## MEMOIRE EN REPONSE A L'AVIS DE L'AUTORITE ENVIRONNEMENTALE

Réf. : Avis délibéré n° 2021APGUY7 adopté le 12 juillet 2021 par la Mission régionale d'autorité environnementale de la Guyane

La société SCC souhaite obtenir l'Autorisation Environnementale d'exploiter son site ICPE, comprenant des installations existantes (carrière actuelle, installations de traitement des matériaux de carrière, centrale à béton, station-service de gasoil, ateliers de maintenance) et un projet d'extension de la carrière.

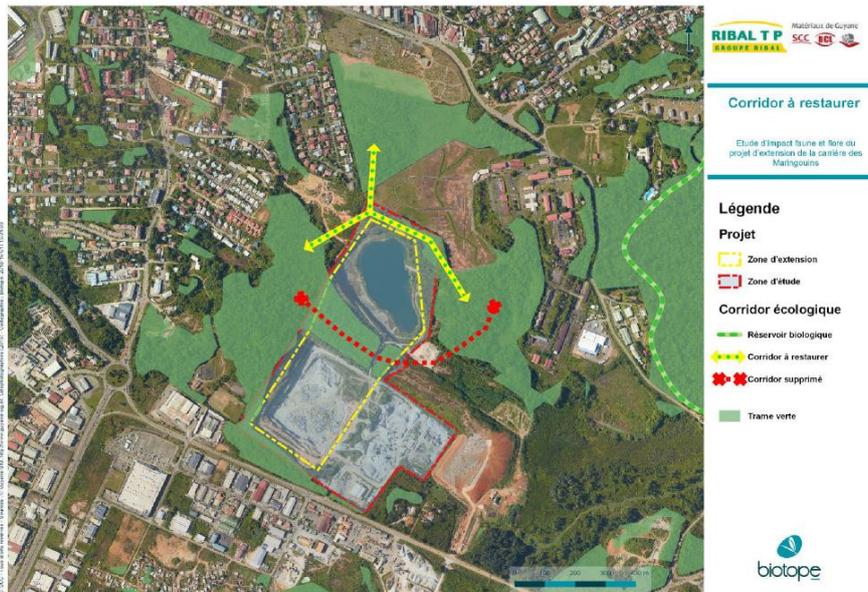
**➤ L'autorité environnementale suggère de préciser la localisation du site ainsi que la période choisie pour la capture et la réintroduction des spécimens de « *Thamnodynastes pallidus* » avant la mise en exploitation du site ;**

Ainsi, SCC propose :

- Période de capture : au moment le plus favorable à la capture c'est-à-dire lors d'un épisode pluvieux précédent le début de la défriche,

- Localisation de la réintroduction : sites favorables à l'espèce, proches géographiquement (Île de Cayenne), par exemple les Marais Cabassou, les Marais du Tigre ou idéalement les Marais Tigami.
